委員および一般からのご意見

一般からの流域委員会へのご意見、ご指摘(2005/12/22～2006/1/16)

『岩倉狭流下能力の再検証』その1
= 真の流下能力への一つの道 =

自然愛・環境問題研究所
総括研究員 浅野 隆彦

<資料 A-1>

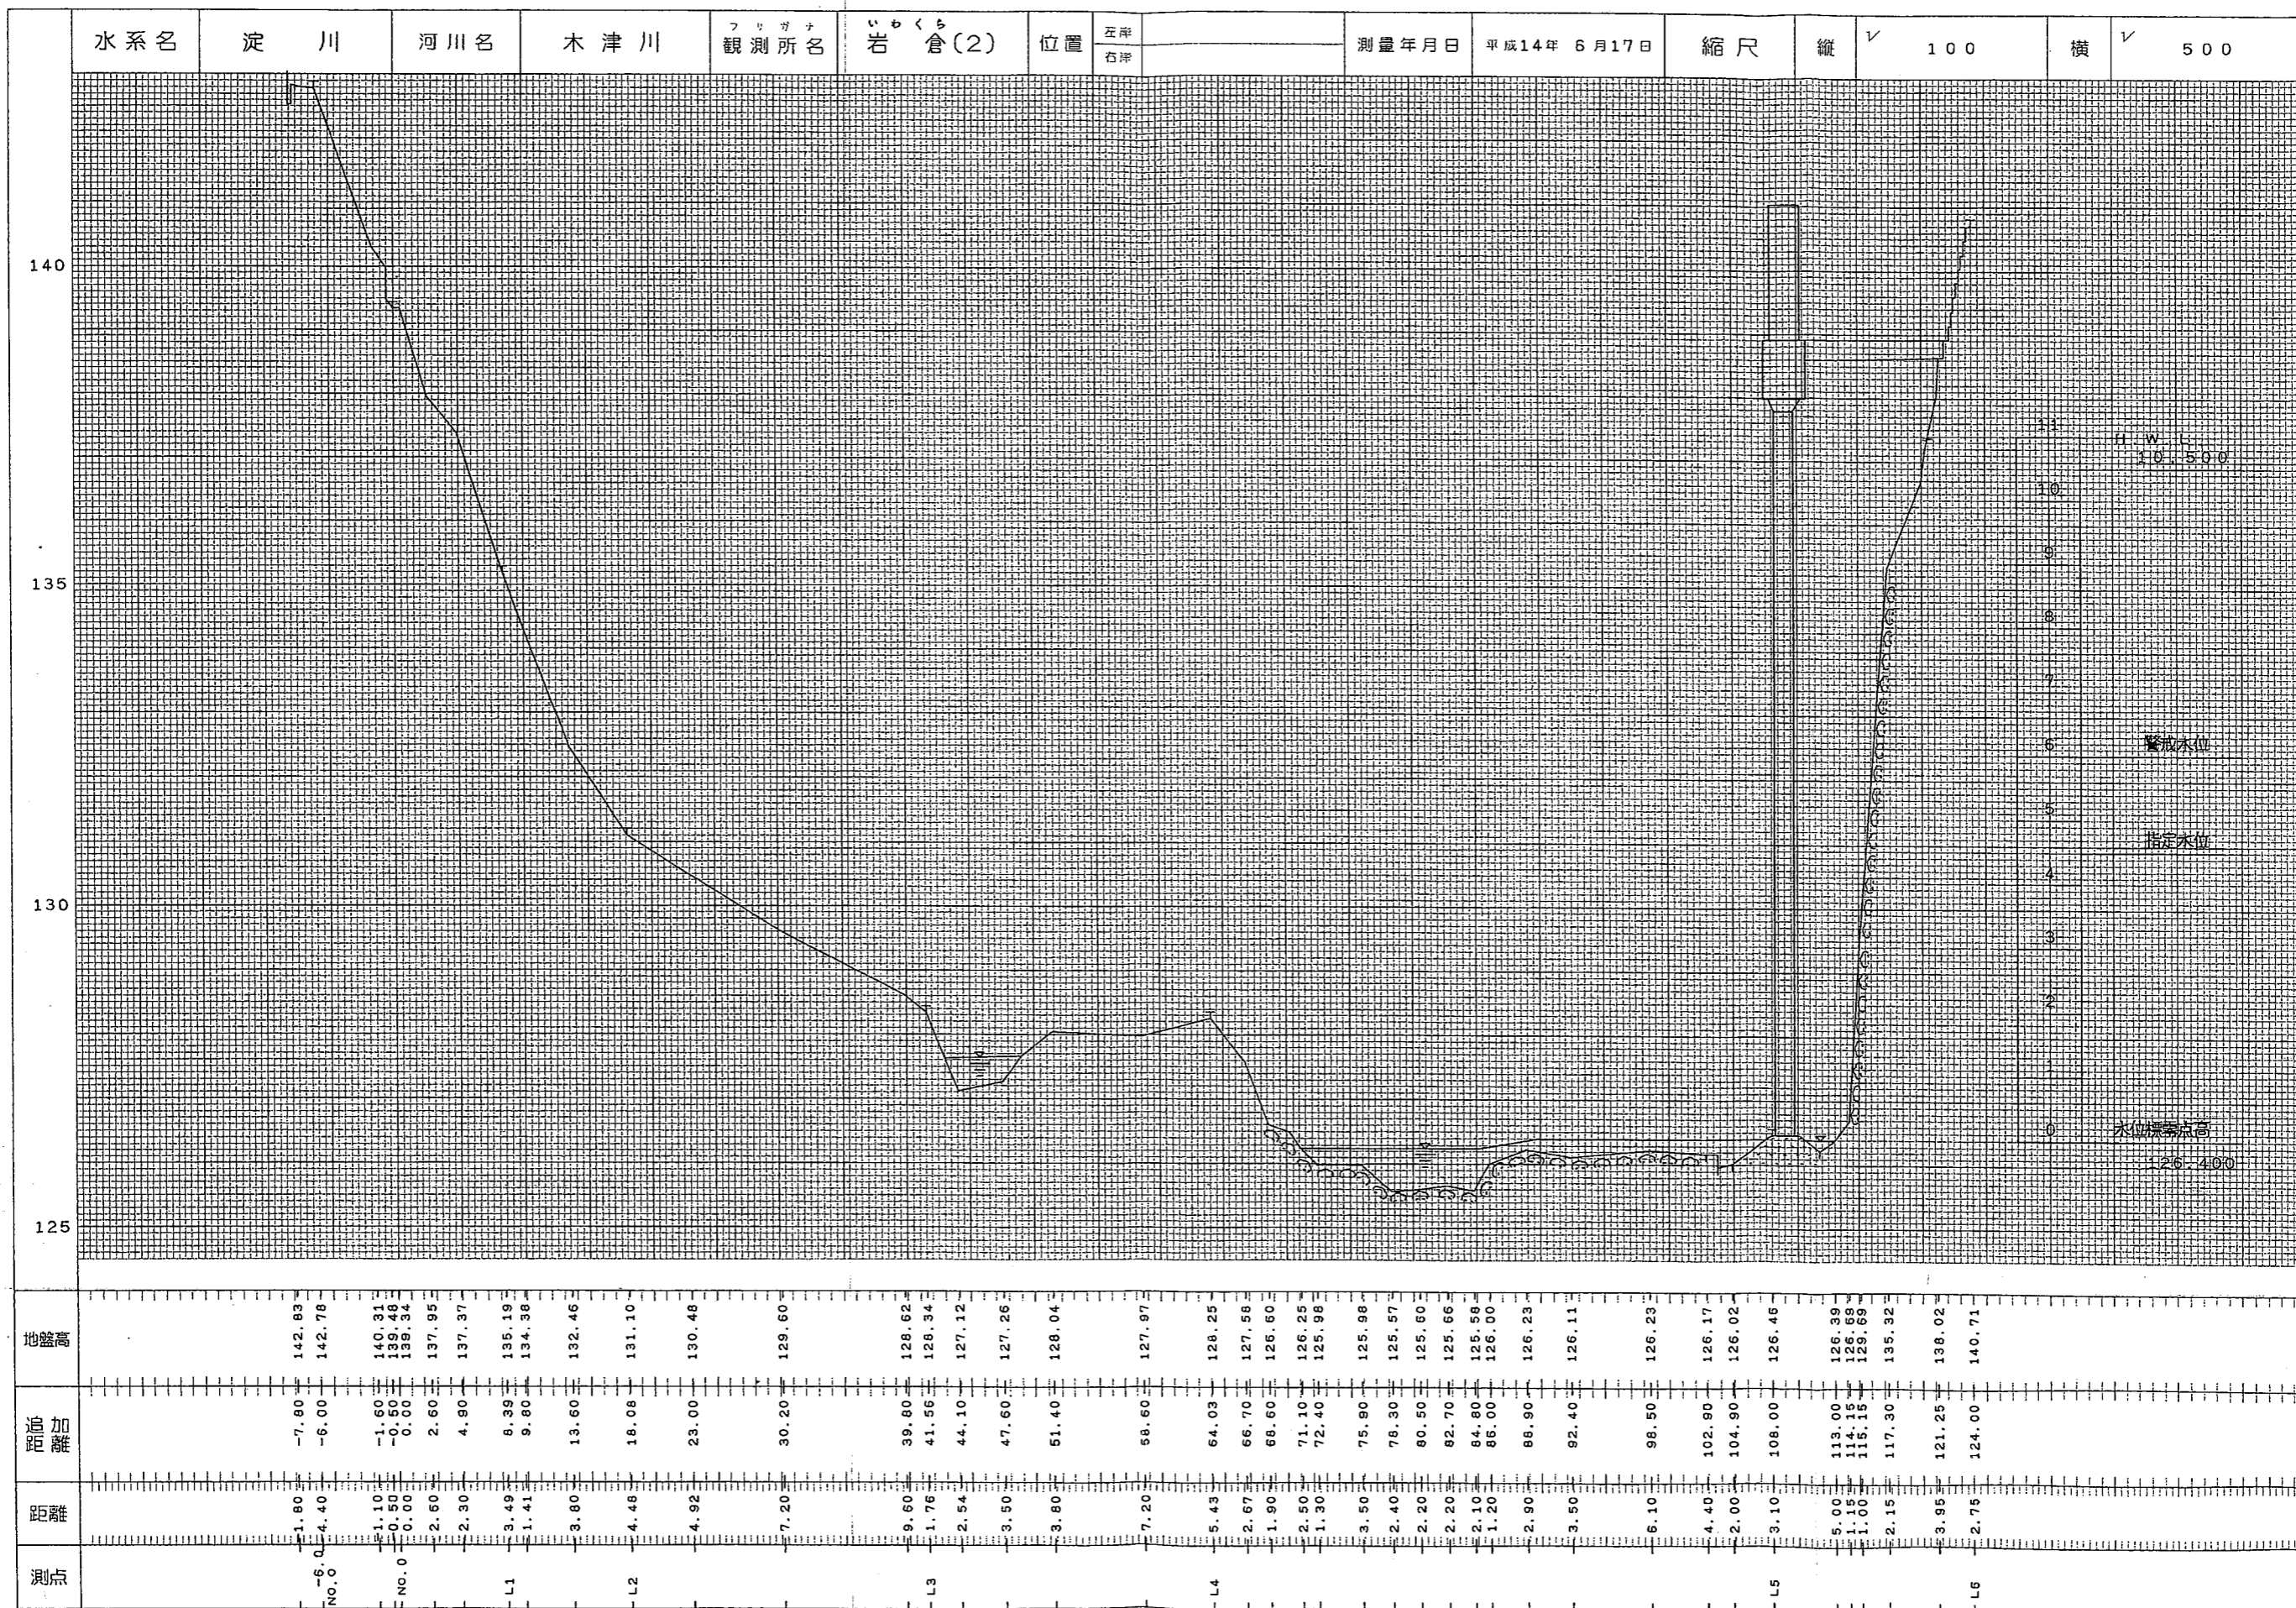
ここではその記録を活かし、観測地点の河道特性を考慮し、浮子流速測定測線の各々に存在する粗度係数に影響する特性を現場確認の上、配慮したn値設定を行ない、等流計算で、近似値を求める一つの方法を示す。<資料A-1>は、岩倉観測所地点の平面図に「浮子流速測定」に際し設定された「低水量観測位置」と「高水量観測浮子投下位置」を示しているもので、それに竹藪の位置を浅野が加筆した。

この測線を考えてみると、平成16年、意見書で指摘したように、左岸側が竹藪や岩壁が出っ張り流路をせばめている関係で縦渦が生じたり、水流の停滞が生じ、浮子の流れが非常に不安定になっている筈である。 ~ の測線はその順に影響が大きい。

流体縦断面模式図

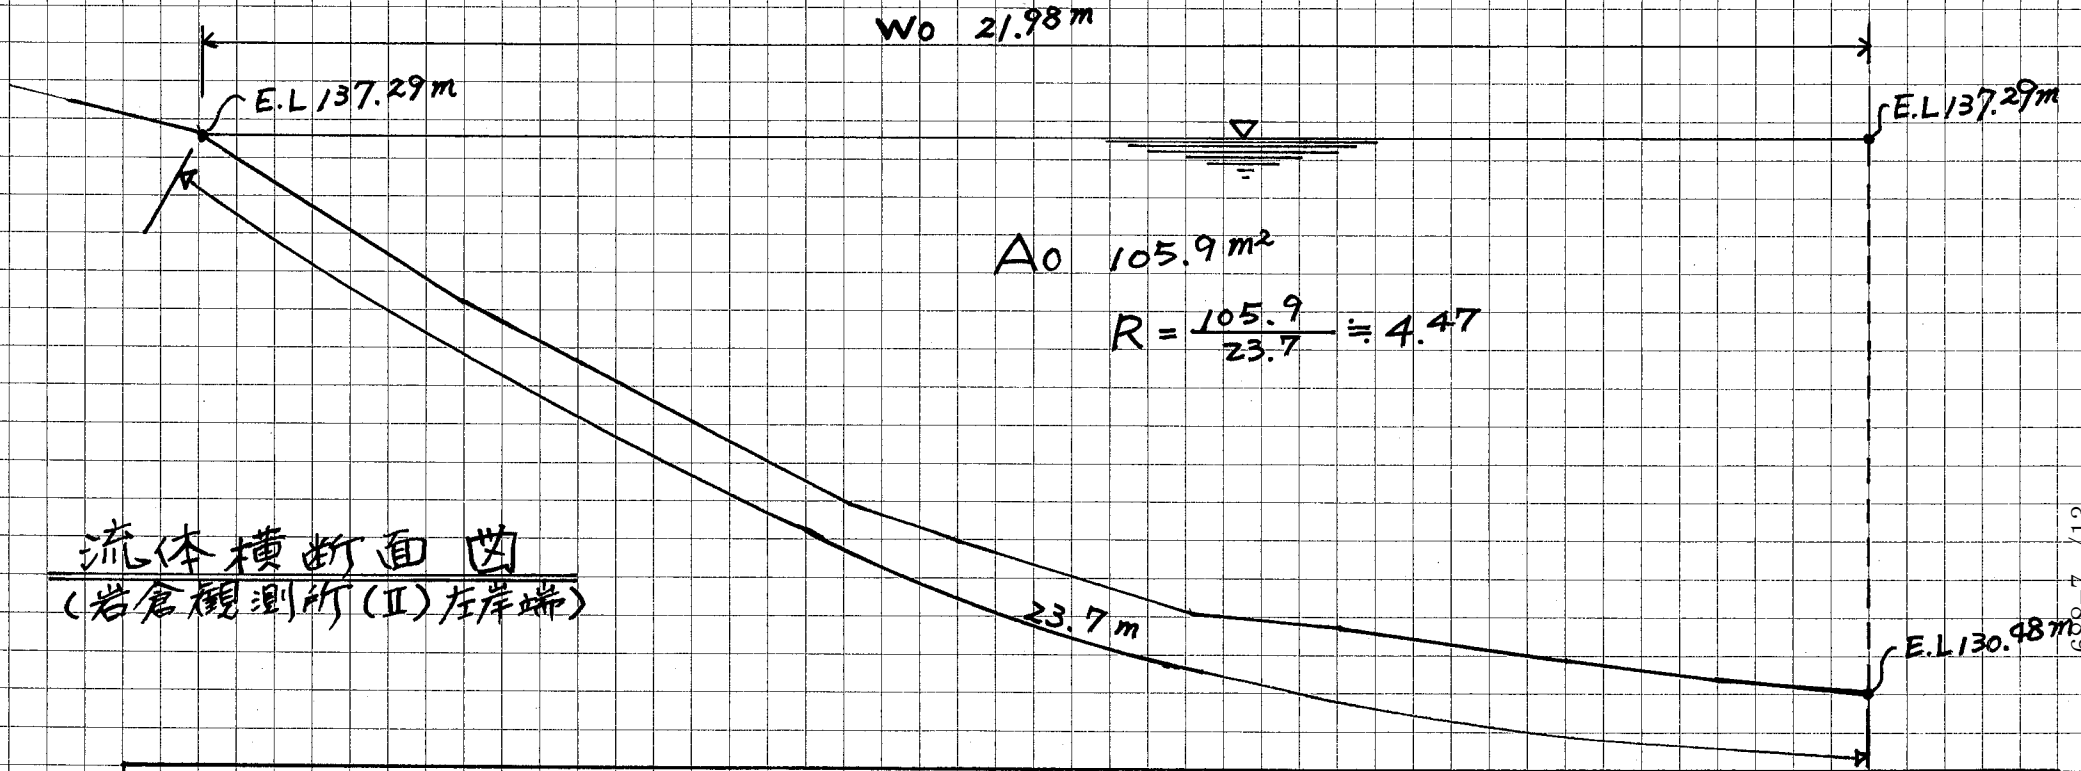
∴ (II) 地点、河床の方が 0.22m 高いが、水面勾配 $\frac{1}{455}$ に於ける等流計算とする。故に (I) 河床高さを E.L 125.68m と仮想して計算する。

$$I = \frac{1}{455} = 0.0022 \quad \frac{137.4 - 137.29}{50} = 0.0022$$

流体横断面図
(岩倉観測所(II)左岸端)

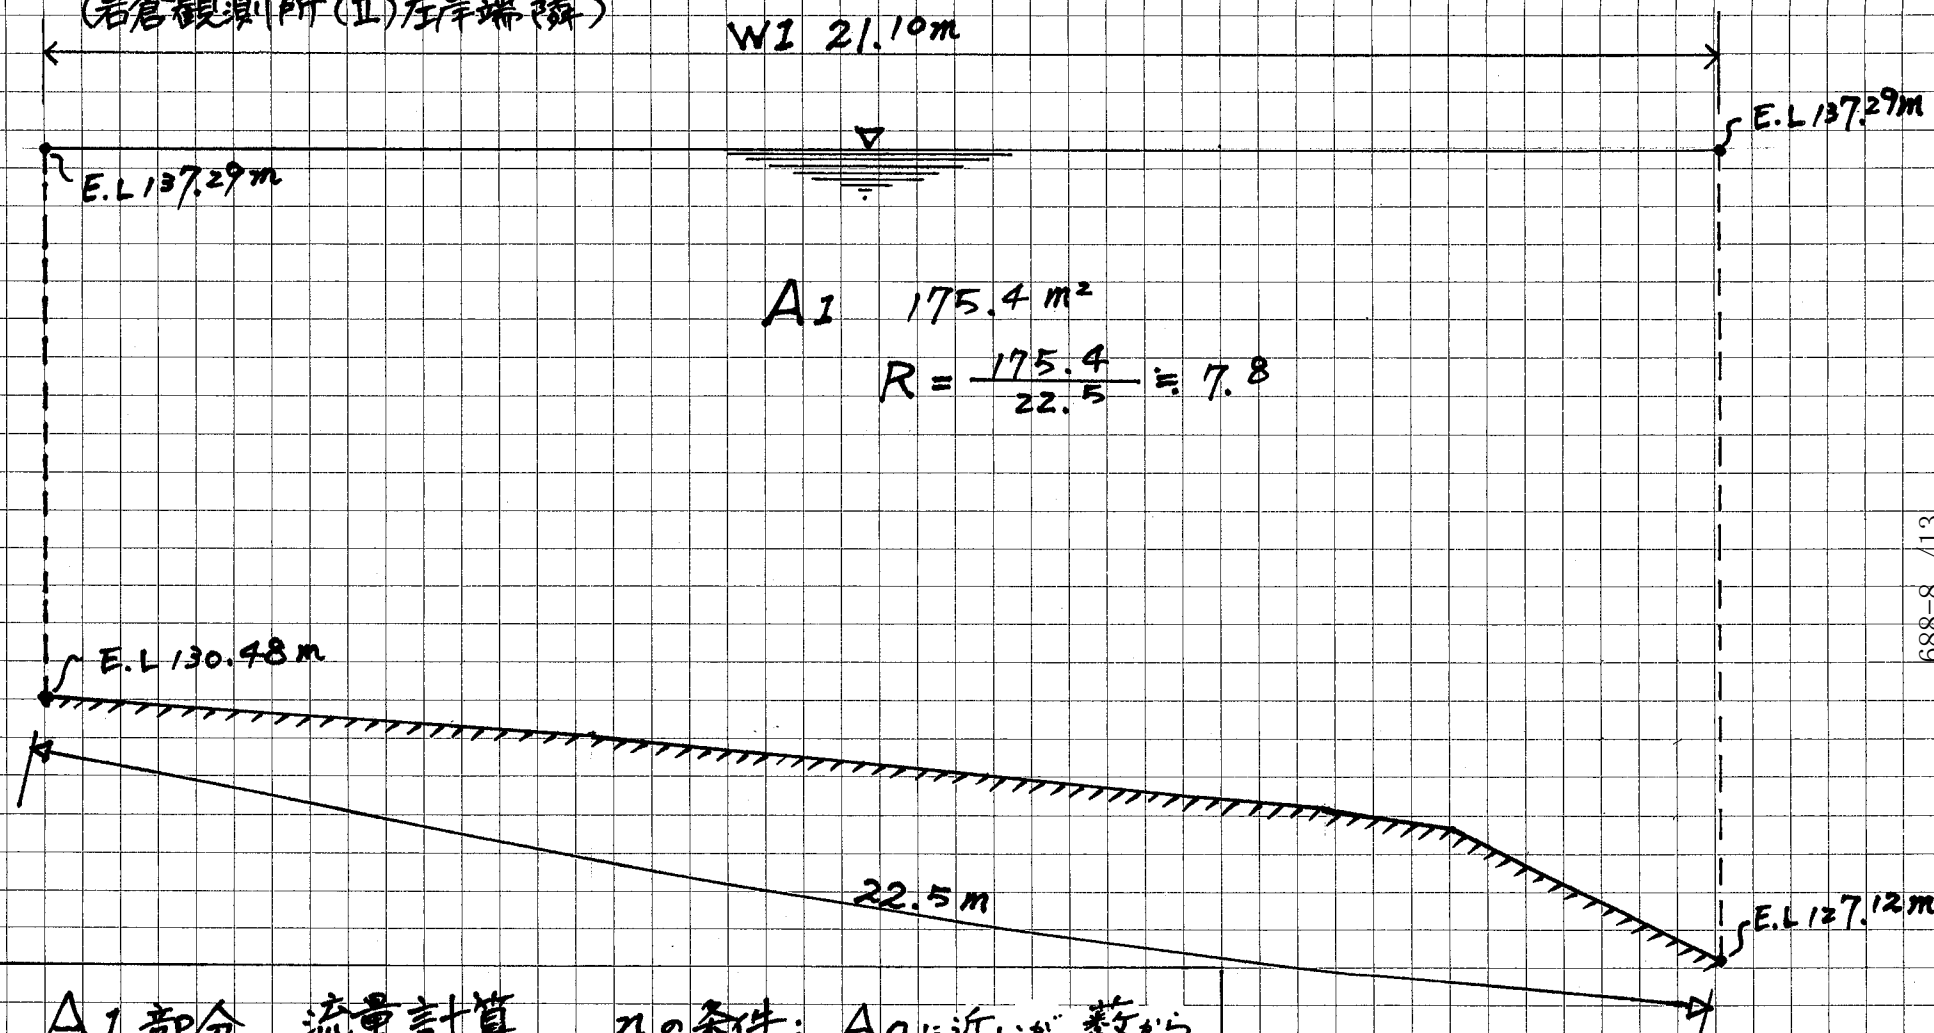
n の条件: 背後に竹藪があり、30~40m 下流地点で河道が
せまくなる。0.16 とする。

$$v = \frac{1}{n} \sqrt[3]{R^2 \sqrt{I}} = \frac{1}{0.16} \sqrt[3]{4.47^2 \sqrt{0.0022}} = 6.25 \times 2.71 \times 0.047 = 0.8 \text{ m/s}$$

$$Q_0 = 105.9 \times 0.8 = 85 \text{ m}^3/\text{s}$$

流体横断面図
(岩倉観測所(II)中間左)

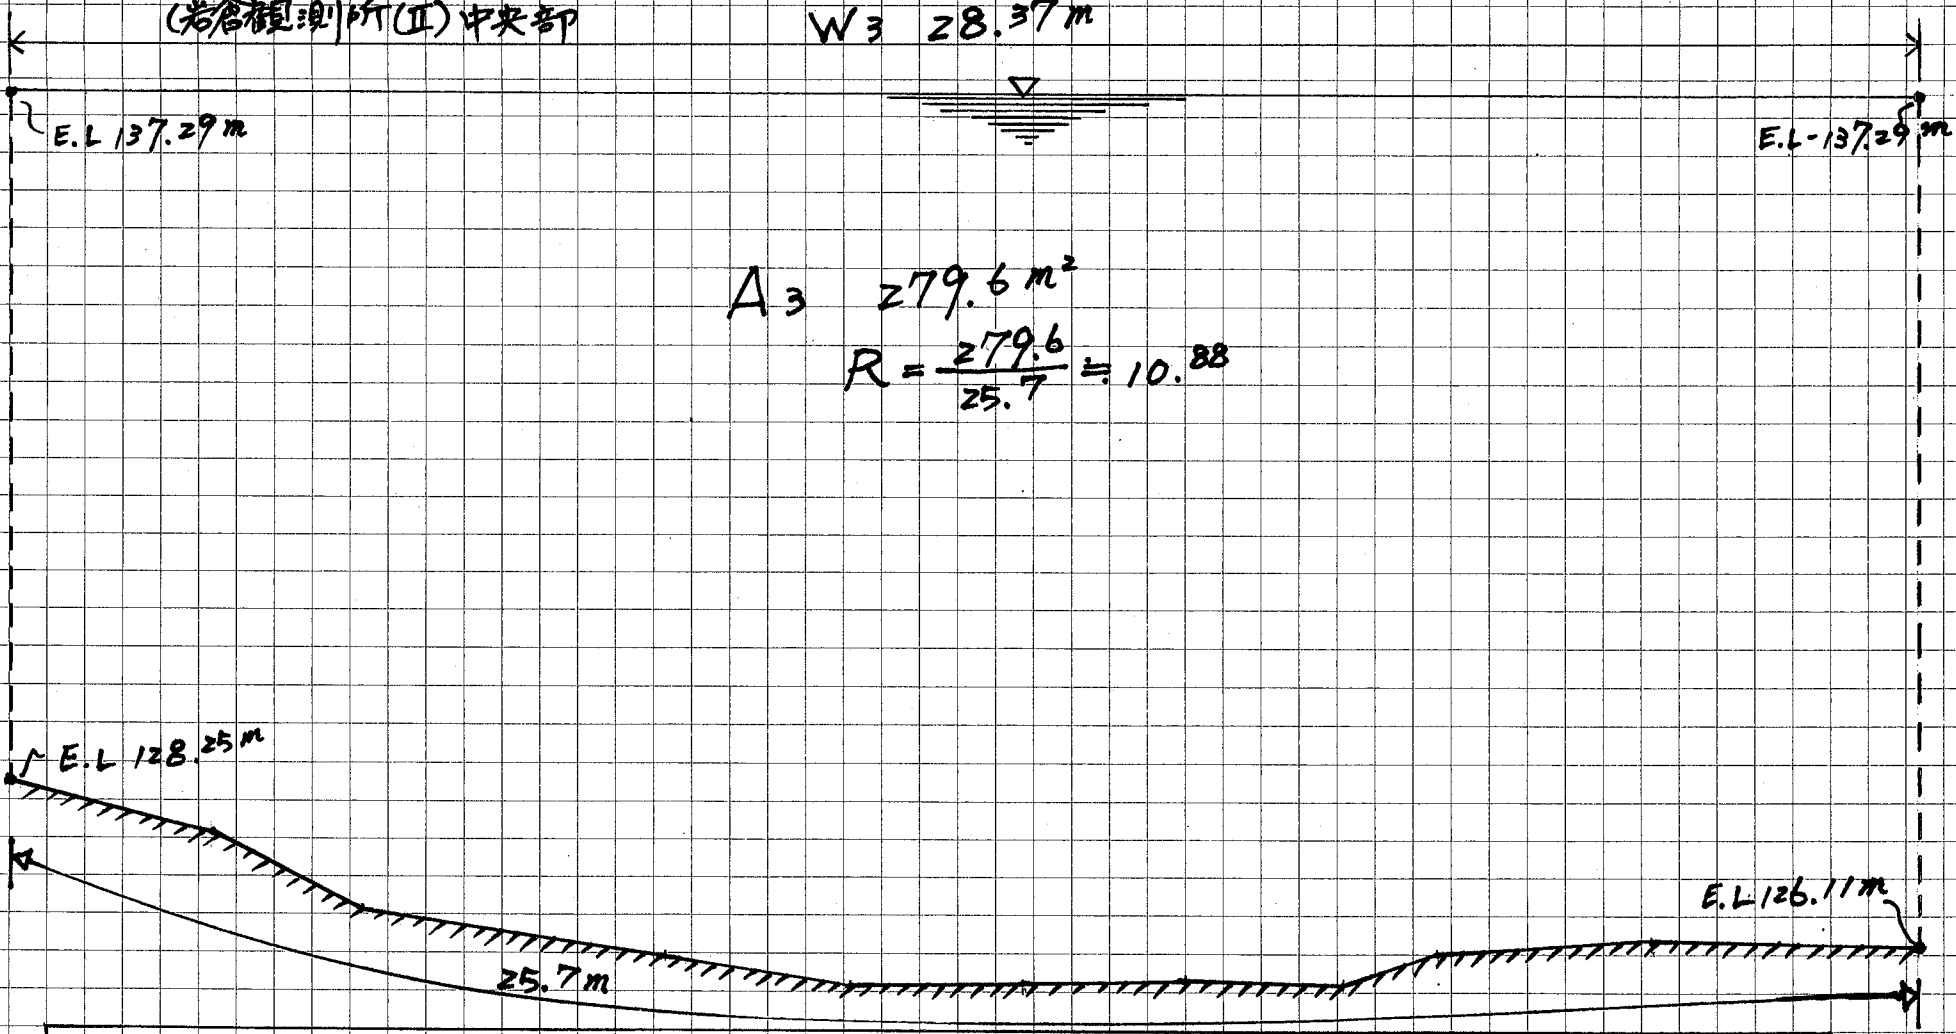
A2部分流量計算 n の条件: 左岸側: 縦渦が生じる影響を考慮し、

$$v = \frac{1}{n} \sqrt[3]{R^2 \sqrt{I}} = \frac{1}{0.05} \sqrt[3]{9.35^2 \sqrt{0.0022}} = 20 \times 4.44 \times 0.047 = 4.17 \frac{\text{m}}{\text{s}} \quad \text{0.05とする。}$$

$$Q_2 = 200.0 \times 4.17 = 834 \frac{\text{m}^3}{\text{s}}$$
